**HØRINGSSVAR**  
**SKT. HANS GADE VEST**

**HØRINGSSVAR**  
**SKT. HANS GADE ØST**

Høringssvar vedr. Fælles Gårdhave Skt. Hans Gade-karréen Øst

GÅRDUDVALGETS KOMMENTARER AUG. 2014 → SE BIJAG

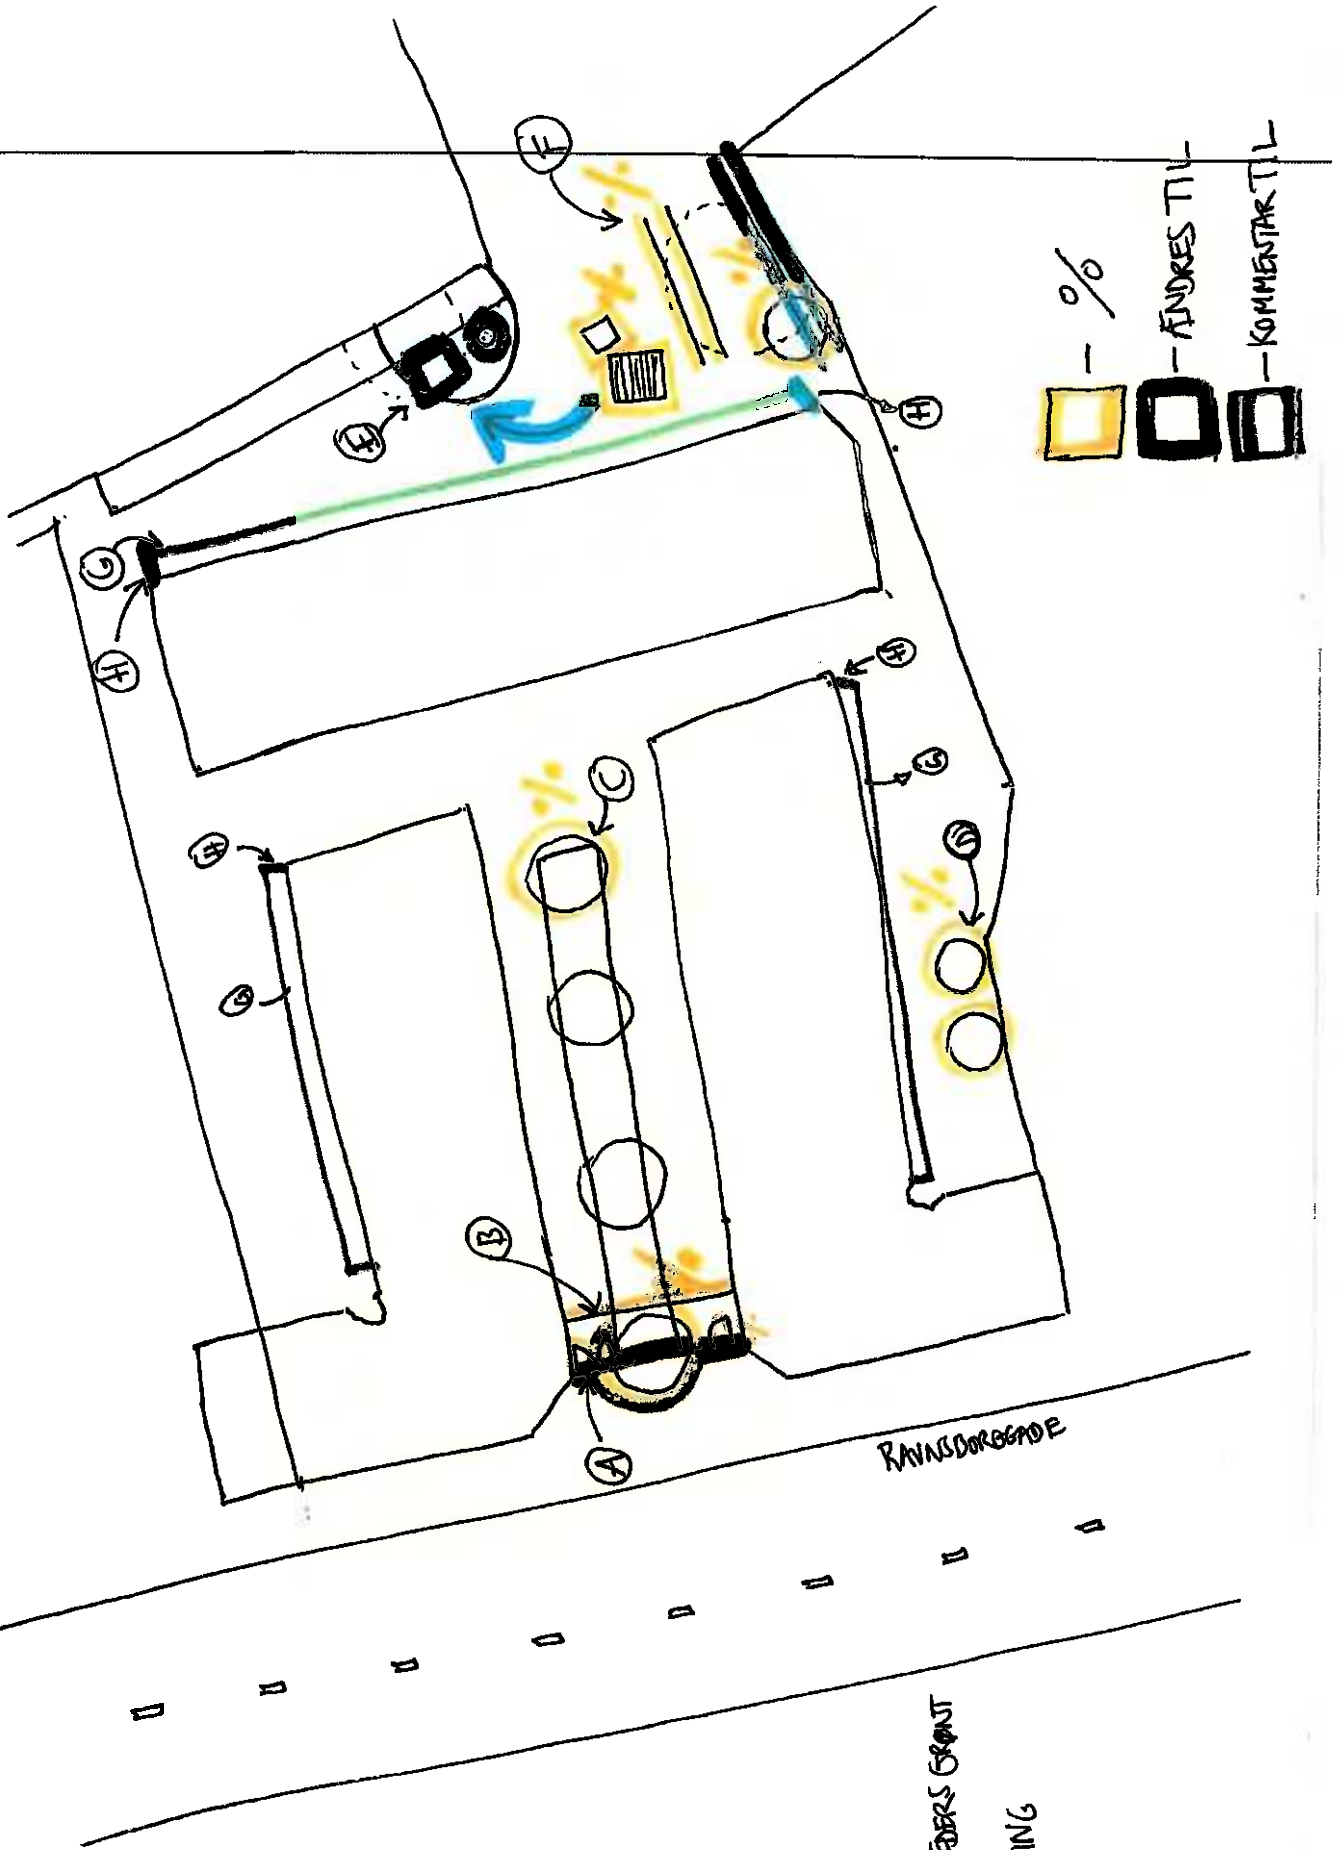
A : Vi foreslår at den ændres til en samlet låge (i porten) med en gående og en stående låge. Den gående låge skal sidde til højre og åbne hensigtsmæssigt til passage også med cykler og barnevogne. Den stående låge skal bruges til nødkørsel.

B: Udvalget foreslår en fremrykning af lågen til hjørnet ved dørene til hhv. Barnevognsskur og galleri. Således at man undgår en oplagt cykelparkeringsplads og tisseri op af lågen (fordi der er et indhak)

- der skal ikke placeres et træ foran hegnet, men vi tilskynder en IKKE tissevenlig beplantning
- vi foreslår, at man i gårdanlægget laver selvstændig låsning, dvs. at vi har mulighed for at bruge alle låger anlægget som udgang, men kun egen låge som indgang, grundet den store "gå-i-byen-kultur" der er under fortsat optrapning i området, og som beboerne allerede er svært generet af. (se skrivelsen pkt. Ad 3, 3.4.)

C: Vi vil undgå træer her for at sikre mest lysindfald, til særligt lavt liggende boliger og af hensyn til f.eks. brandbiler.

D: Vi vil undgå træer på denne placering for at sikre mest lysindfald som muligt.

E: Legehuset er flyttet fra sin nuværende placering. Vi vil gerne flytte det tilbage og bevare det wiew som sammenlægningen skaber. Vi vil gerne sikres grøn gummibelægning, da legehuset gerne må være et der kan klatres på.

F: Den flyttes ud til højre i anlægget og kører parallelt med muren ind til mellemfolkeligt samvirke for på den måde at skabe en mere harmonisk passage i gården, og mindske trafikken foran vores lavtliggende stuelejligheder.

G: Områderne langs stuelejlighederne skal på **baghusene** bestå af en kombination mellem begrønning og fast belægning (eksisterende belægning). Udvalget foreslår 2/3 fast belægning og 1/3 begrønning.

H: Afskærmning i form af hegn der begrønnes ved hjørnerne til baggården. Det skaber en afstand til stuelejlighederne når folk kommer rundt om hjørnerne, og skabe en bedre harmoni med de passager der er til hhv. Gården Nørrebrogade 20-24 og ungdomsboligerne.

GESUNDHEITS KOMMENTAR, AUG. 2014 → SE DUNG

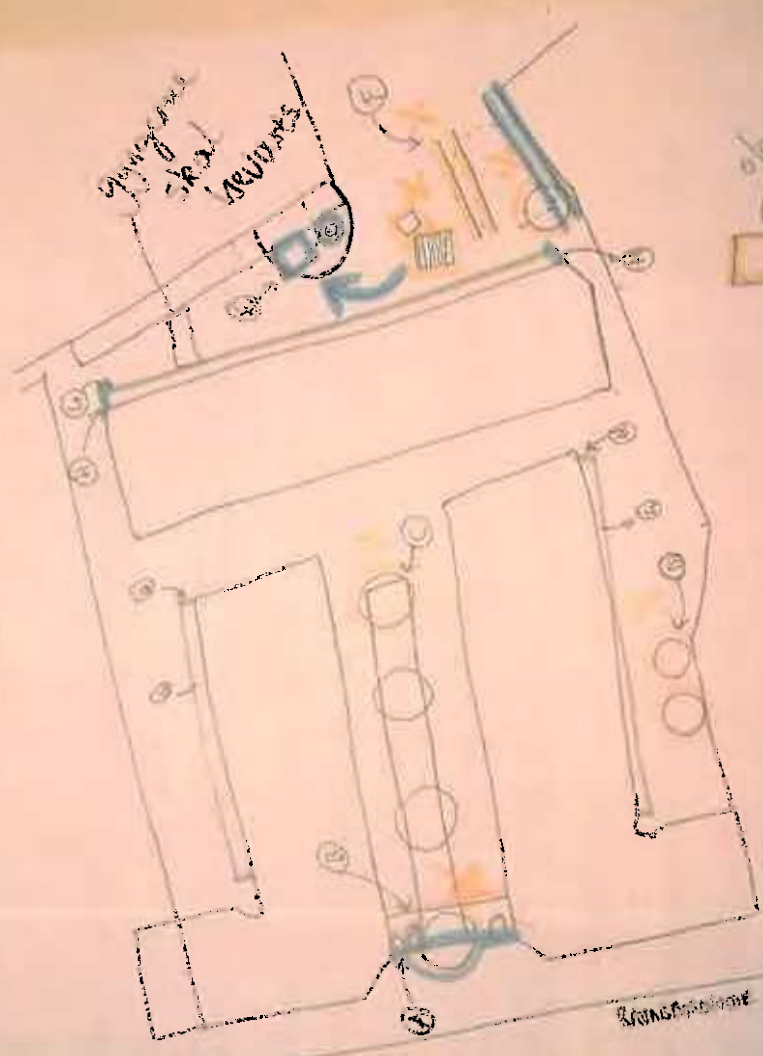
A. Vi fremgår på den anden side af en samlet liste (i noten) med alle bygninger og områder, også de der er til boliger og skole. Her skal ikke placeres. Det betyder, at der skal være et område til boliger.

B. Udvalgte bygninger og områder af ligger i den gamle og nye. Både bygninger og gader. Sjældent er man jerngater og oplyst. Her skal ikke placeres. Det betyder, at der skal være et område til boliger.

C. Vi vil stadig have et område på denne placering. Det skal være mest hensigtsmæssigt. Det betyder, at der skal være et område til boliger.

D. Legant og bygger fra sin nuværende placering. Vi vil gerne have en stor og stor der, som sammentænkningen ser ud. Vi vil gerne have en stor og stor der, som sammentænkningen ser ud.

E. Den bygger ud til nye i anlægget og kører parallelt med muligheden for at have en mere harmonisk til sig selv. Det betyder, at der skal være et område til boliger.

G. Områderne langs alle bygningerne skal på bygningerne. Det betyder, at der skal være et område til boliger.

H. Altså, når man er i byen, så er der ofte i brug af bygningerne. Det betyder, at der skal være et område til boliger.

Vores gårdhave som den ser ud i dag

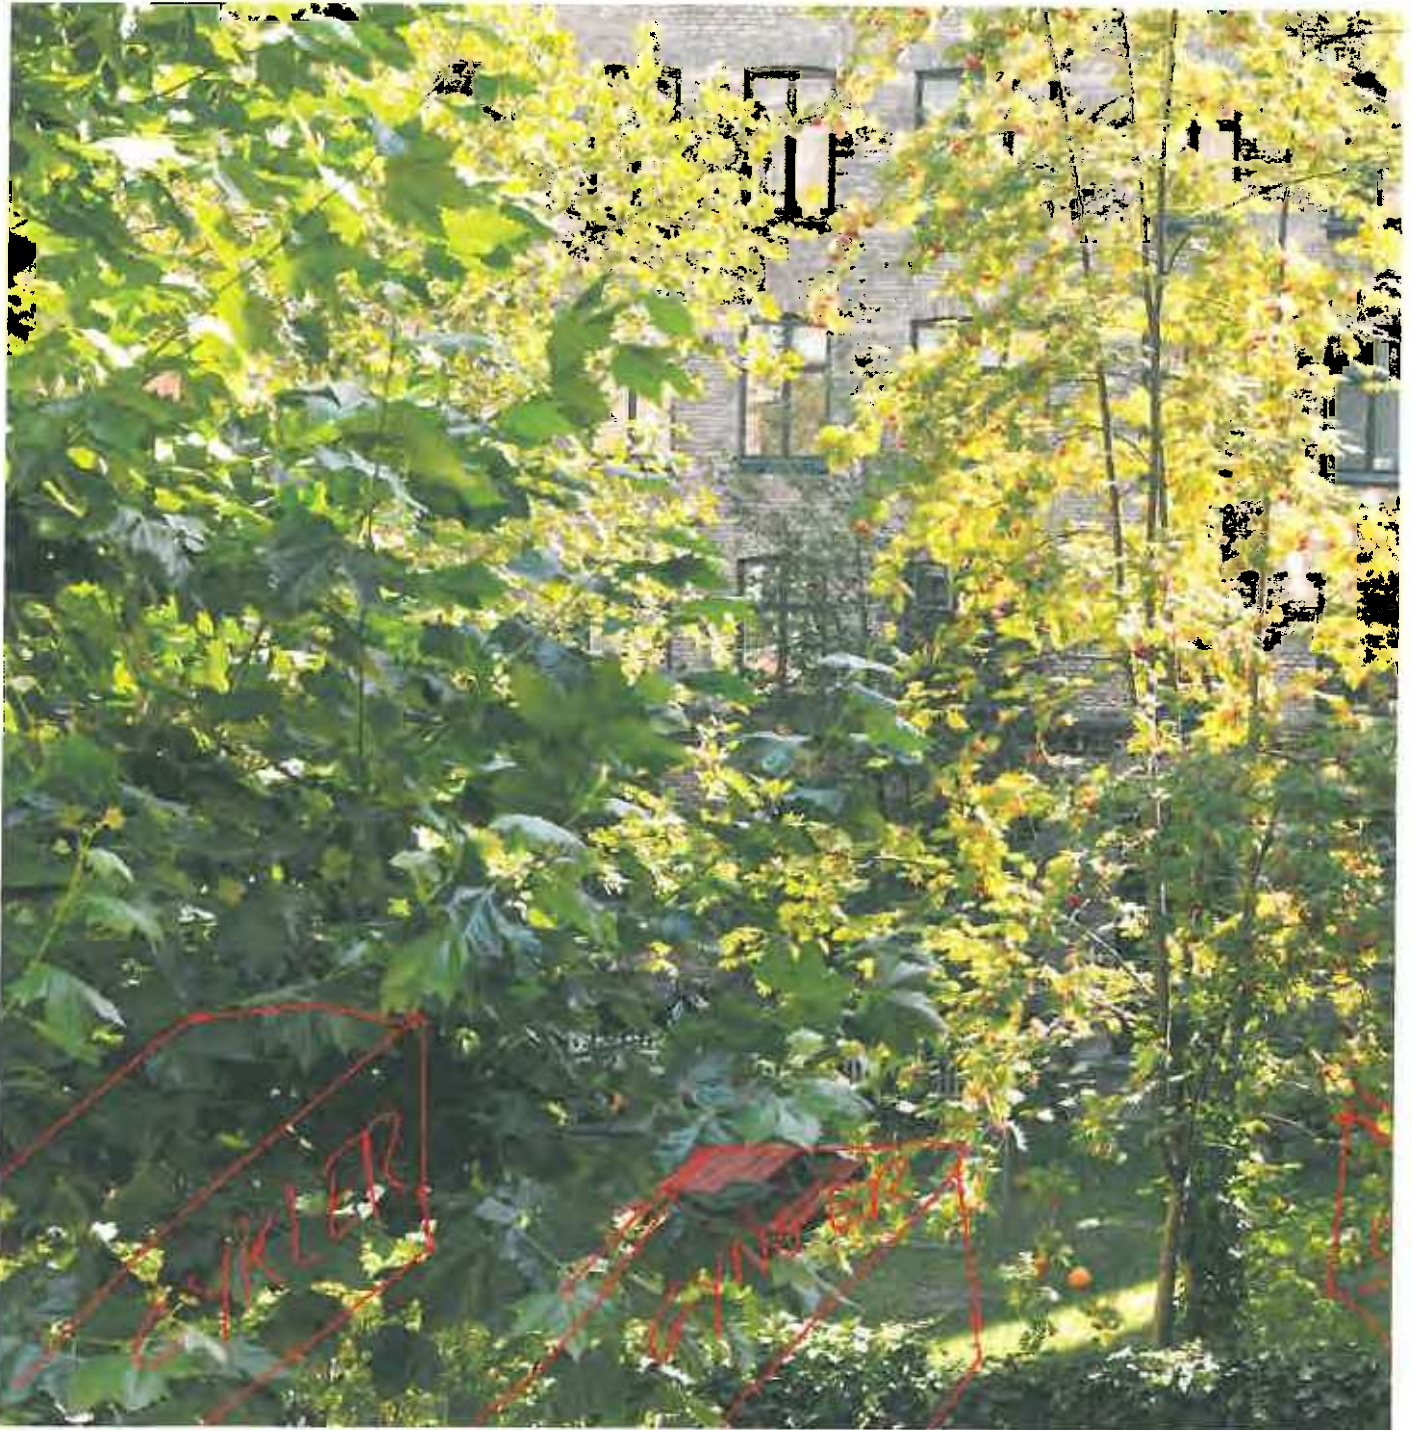
Hvis projektet gennemføres vil det bl.a. betyde at græsplænen og bøgehækken vil blive erstattet af skrald fra Fælledvej 14 og 16, et 25km<sup>2</sup> storskraldsskur og et stort cykelstativ
